## Bríetartún 3-5 Fyrirspurn til skipulagsfulltrúa

Á embættisafgreiðslufundi skipulagsfulltrúa 8. febrúar 2024 var lögð fram fyrirspurn Eignalausna ehf., dags. 29. janúar 2024, ásamt minnisblaði THG arkitekta, dags. 15. janúar 2024, um breytingu á deiliskipulagi Borgartúnsreits 1.220.0 vegna lóðarinnar nr. 3-5 við Bríetartún sem felst í uppbyggingu á lóð, samkvæmt tillögu THG arkitekta, dags. 29. janúar 2024.

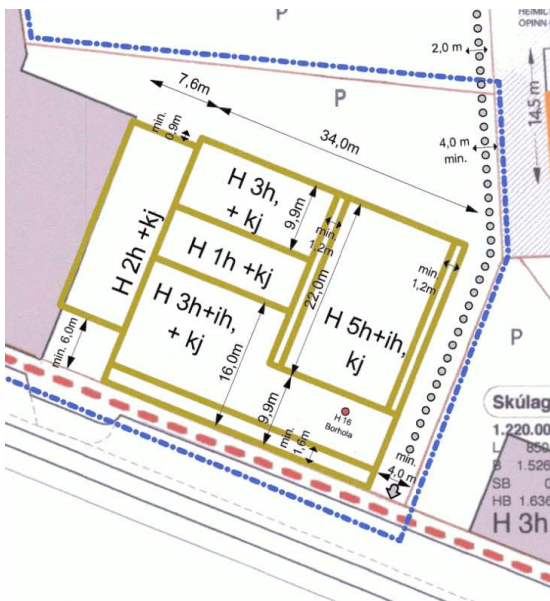
Jákvætt er að bílarampur niður í kjallara sé innbyggður í húsið og vill skipulagsfulltrúi sjá það fest í skilmála að útfærslan verði með þeim hætti.

Gera þarf nánar grein fyrir rútustoppi fyrir hótelið. Í fyrirspurn er merkt inn rútustæði fyrir framan húsið við Bríetartún þar sem í dag eru bílastæði í borgarlandi. Er óskað eftir að þau víki öll?

Skipulagsfulltrúi telur jákvætt að staðsetja verslunar- og/eða þjónusturými við götu meðfram Bríetartúni sbr. tillögu.

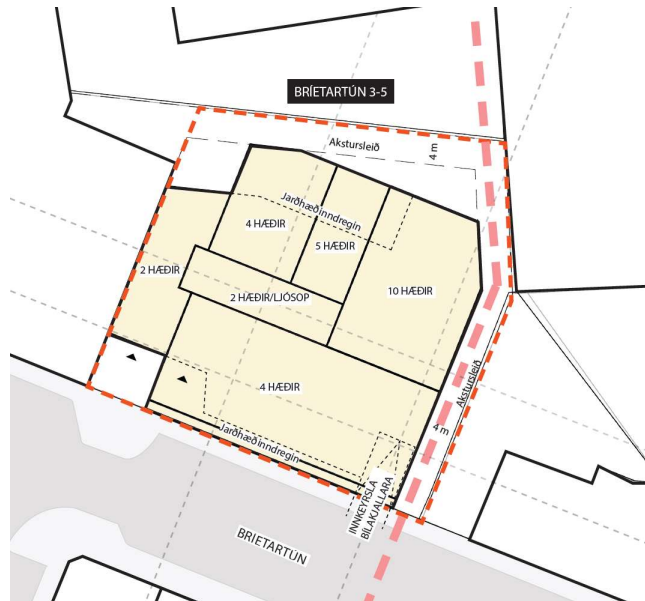
Á efri hæðum eru gistirými og er gert ráð fyrir þakbar á 5. hæð með útsýni til norð-vesturs í átt að miðbænum. Þá er byggingin tröppuð niður í tvær hæðir til vesturs með 3 þakgörðum, sem tengjast saman fyrir útivist og hreyfingu. **Helsta breytingin úr núverandi deiliskipulagi er að bakhluti hússins fer upp í 10 hæðir með glæsilegu útsýni í allar áttir.** Þá er það mat arkitekta að þessi mótun byggðar teiknar sig vel inn í borgarmyndina sem aðlögun frá háhýsabyggð til austurs að lægri byggð til vesturs.

Tillagan sýnir skuggavarp fyrir og eftir breytingu og hefur þessi hækkun á byggingu ekki veruleg áhrif á nærliggjandi byggð, sem er atvinnustarfsemi og hótél. Skoða þarf vel áhrif nýbyggingar á veður og vinda og sérstaklega þarf að skoða skjólmyndun á almenningsgönguleið vestan við lóðina að Borgartúni. Gera þarf vindstúdiu við nánari vinnu deiliskipulags og bregðast við vindsveipum í byggingarformi og við nánari hönnun bygginga.

Lóð nr. 3-5 við Brietartún teygir sig alla leið norður að Borgartúni og stendur hús Frímúrarareglunnar á sömu lóð. Skv. gildandi deiliskipulagi er heimilt að byggja hámark 10.406 m<sup>2</sup> (A+B-rými) ofanjarðar á lóðinni allri. Stærð hótels skv. tillögunni er uppgæfin 6694,5 m<sup>2</sup>. Ekki er gefin upp núverandi stærð húss Frímúrarareglunnar og því er ekki fyllilega ljóst hver aukning byggingarmagns á lóðinni allri verður en vakin er athygli á að breytingin fellur að öllum líkindum undir samningsmarkmið Reykjavíkurborgar.

AR2040 Kafli 3.6 (Mynd 6)

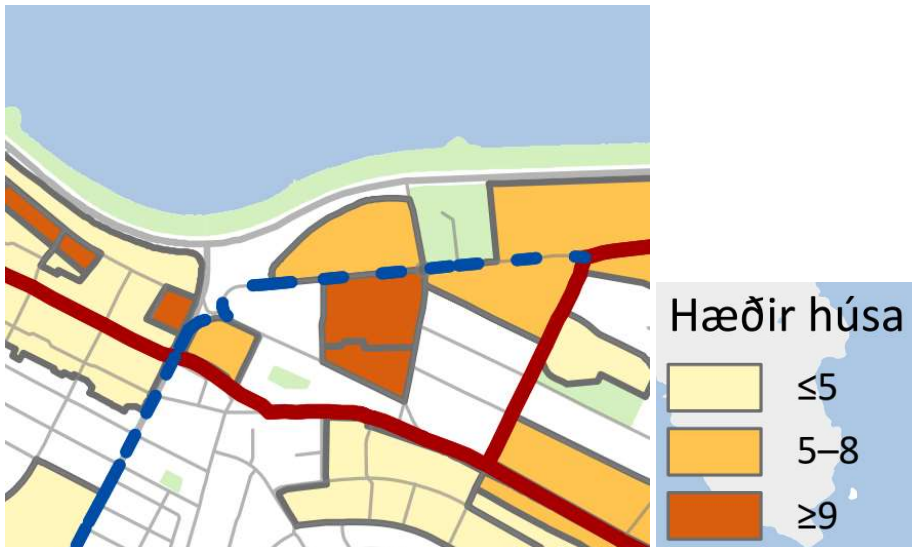
Lóðin Bríetartún 3-5 er á göturreit þar sem aðalskipulag skilgreinir ekki sérstaklega hámarkshæðir húsa (sbr. Mynd 6) og ber þá að líta til byggðarinnar sem fyrir er á reitnum við mat á hæðarbreytingum innan hans. Þar sem hámarkshæð hússins skv. gildandi deiliskipulagi (5 hæðir + 1 inndregin) samsvarar milligulum hæðarflokki aðalskipulags (hámark 5-8 hæðir) leggst skipulagsfulltrúi þó ekki gegn því að skoðuð verði hækkun hússins innan þess flokks, þ.e. að skoðuð verði áhrif þess að hækka „turn“ upp í 7-8 hæðir.

Þegar byggð er komin yfir 8 hæðir þarf hún að vera á skilgreindu svæði fyrir hærri byggð (sbr. nágrennareitinn Höfðatorg) eða vera vel rökstutt frávik innan skilgreinds milliguls reits. Það á ekki við hér og skipulagsfulltrúi gerir því athugasemd við að fara upp í 10 hæðir á lóðinni.

*Sneiðing vestur-austur*

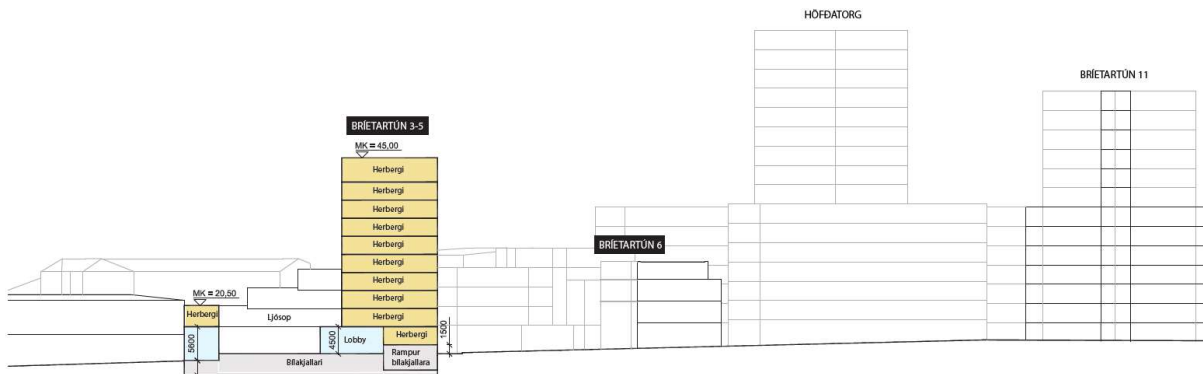
Þegar/ef tillagan er unnin áfram sbr. framangreint óskar skipulagsfulltrúi einnig eftir skuggavarpi í þrívídd sem sýnir helstu breytingar á nágrennahúsum við sumarsólstöður, jafndægur og 1. maí (fyrir og eftir). Afstaða skipulagsfulltrúa til hækkunar hússins er með fyrirvara um að skuggavarpið hafi ekki

ekki óæskileg áhrif á nærliggjandi byggð og göturými. Tillagan gerir ráð fyrir stækkun fótspors bakatil (til norðurs) og getur það líka haft áhrif á skuggavarp á nágrannalóðir.

Sá hluti hússis sem lagt er til að hækka stendur ekki upp við götuna heldur er dreginn til baka á lóðinni. Hæðin verður þannig minna áberandi fyrir fólk sem ferðast um göturýmið. Á nágrannalóðum á götueitnum er ekkert íbúðarhúsnæði, að undanskildum fjórum íbúðum á efstu hæð hússins nr. 6 við Borgartún.

Skipulagsfulltrúi bendir á framangreindan texta aðalskipulags um að vanda þurfi sérstaklega til útfærslu þeirra bygginga sem rísa hærra en aðrar í kring. Þótt hótélbygging færi ekki yfir 8 hæðir yrði hún engu að síður áberandi í umhverfinu þar sem hún yrði hærri en hin húsin á götueitnum. Þegar/ef haldið er áfram með tillöguna ber því að nálgast hönnun hússins með sama hætti og ef um skilgreint kennileiti væri að ræða.
